販売中止のご案内**HR1S-ECM形 安全リレーモジュール**

HR1S-ECM形 安全リレーモジュールの販売中止についてご案内いたします。

・カテゴリ4対応回路例

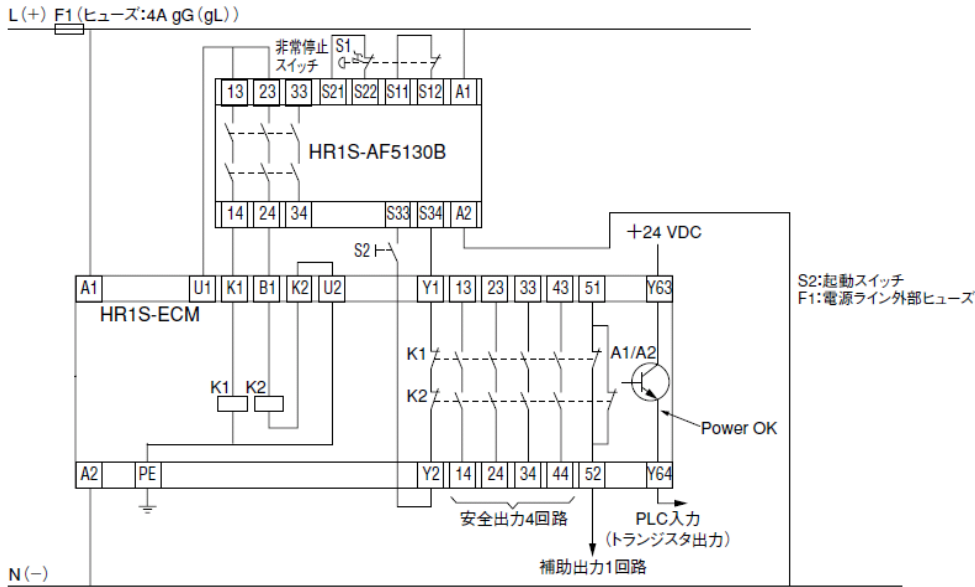
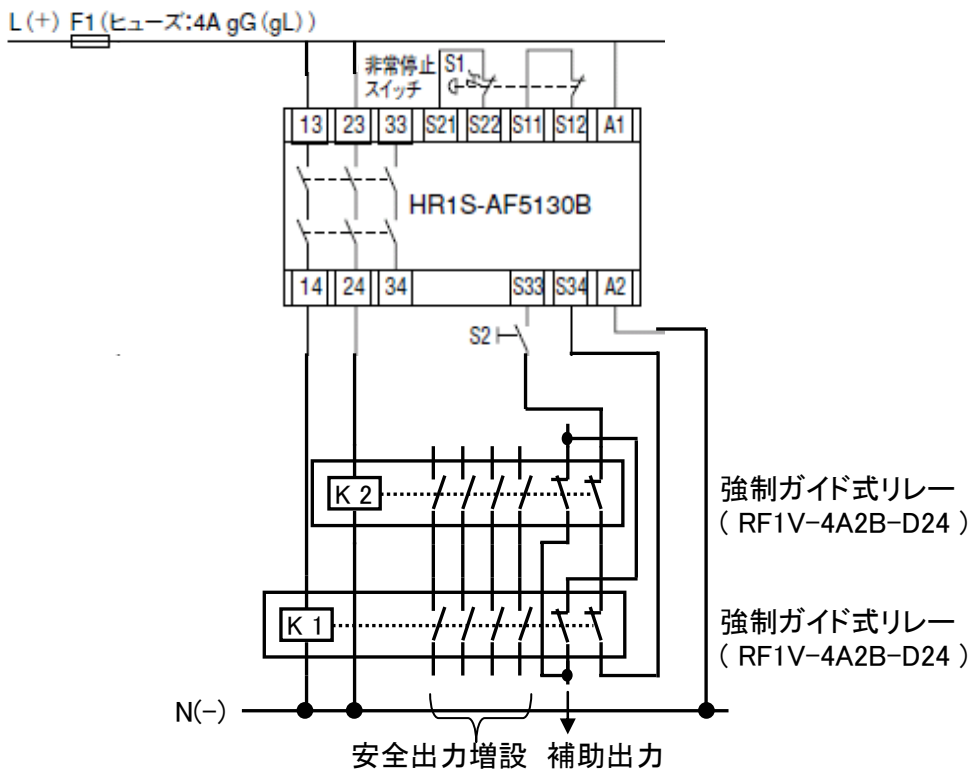
HR1S-AF5130BとHR1S-ECM5131の組合せ

HR1S-AF5130Bと強制ガイド式リレー(RF1V)の組合せ
